INFORME DE EVALUACIÓN COMPLEMENTARIO N° 192-2020- MINEM/DGAAH/DEAH

Para	:	Abg. Martha Inés Aldana Durán Directora General de Asuntos Ambientales de Hidrocarburos
Asunto	:	Evaluación del " <i>Plan de Rehabilitación del Sitio Impactado S0104 (Botadero km 2)</i> ", presentado por la Dirección General de Hidrocarburos del Ministerio de Energía y Minas
Referencia	:	Escrito N° 2971509 (12.09.2019)
Fecha	:	San Borja, 19 de Junio del 2020

Figura 1
Incongruencia en la ubicación de campamento

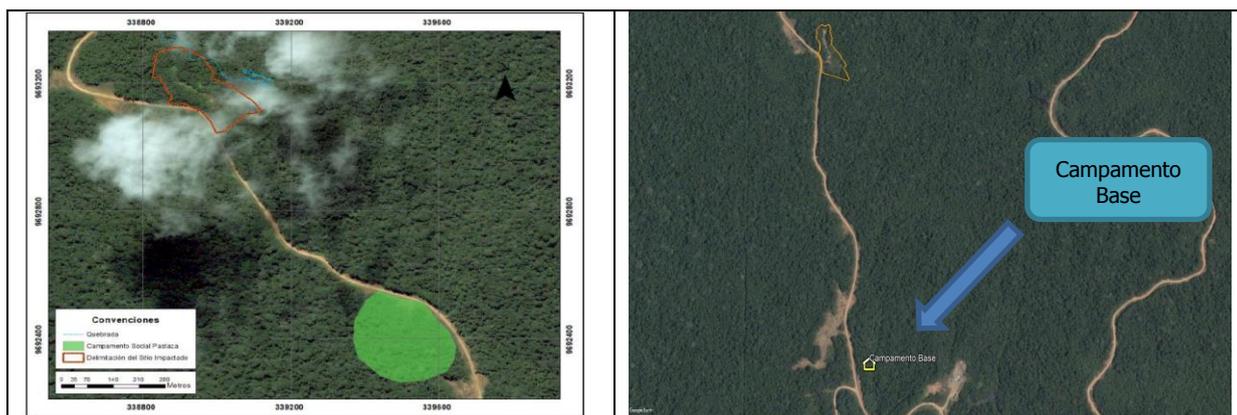
En el ítem 5.7.4 del PR del Sitio S0104 - "Plan de Habilitación de Campamentos" (Folios 487 al 490), desarrolló las medidas para la habilitación de campamentos; no obstante, de la revisión de dicho ítem, se advierte lo siguiente:

- (ii) En el ítem 5.7.4.3 del PR del Sitio S0104 - "*Desarrollo del Plan de Habilitación de Campamentos*" (Folio 488), indicó que "*(...) Se deberá evitar la escorrentía de superficie en las áreas de mantenimiento o cerca de las fuentes potenciales de contaminación (...)*"; no obstante, de la revisión de la información que obra en el Expediente, se advierte que no señaló las medidas a implementar para evitar la escorrentía de superficie en las áreas de mantenimiento y/o cerca de las fuentes potenciales de contaminación mencionadas.

- (iii) En el ítem 5.7.4.3 del PR del Sitio S0104 - "*Desarrollo del Plan de Habilitación de Campamentos*" (Folio 488), indicó que "*(...) El lavado de maquinaria, reabastecimiento de combustible y cambio de aceite se deberán realizar en patios de máquinas impermeabilizados específicamente para este fin. (...)*". No obstante, de la revisión de la información que obra en el expediente, se advierte que no indicó las medidas de manejo de los residuos líquidos generados como consecuencia de las actividades de lavado de maquinaria.

- (v) Presentar un mapa en que se visualice la distribución de las facilidades del campamento tales como área de almacenamiento de residuos, área de almacenamiento de combustibles y lubricantes, planta de tratamiento de aguas residuales, entre otros.
